**Onderwerp:** 2022 05 parkeeradvies kavel 1B Buiksloterham hotelontwikkeling langs Klaprozenweg (tegenover de Klaproos)

Het rapport van Sweco is goed te volgen.

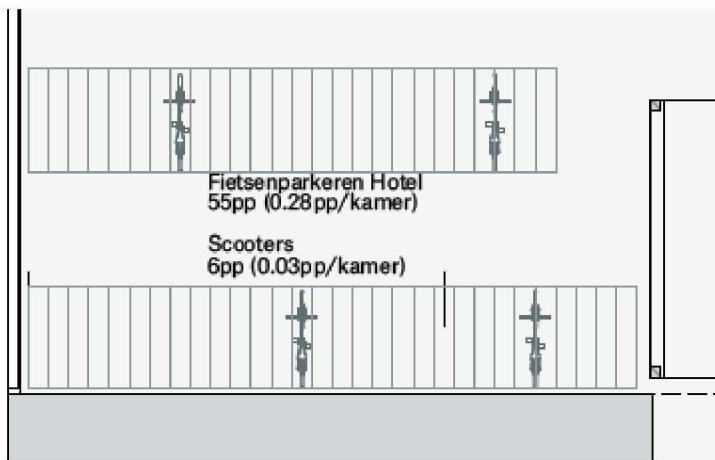
Het gaat om 194 hotelkamers en 48 autoparkeerplekken, dat is ca 0,24 pp per hotelkamer voor een 4 sterren hotel.

Dat is in lijn met soortgelijke hotels elders in Noord en de stad, waar de range tussen de 0,15 en 0,25 zit.
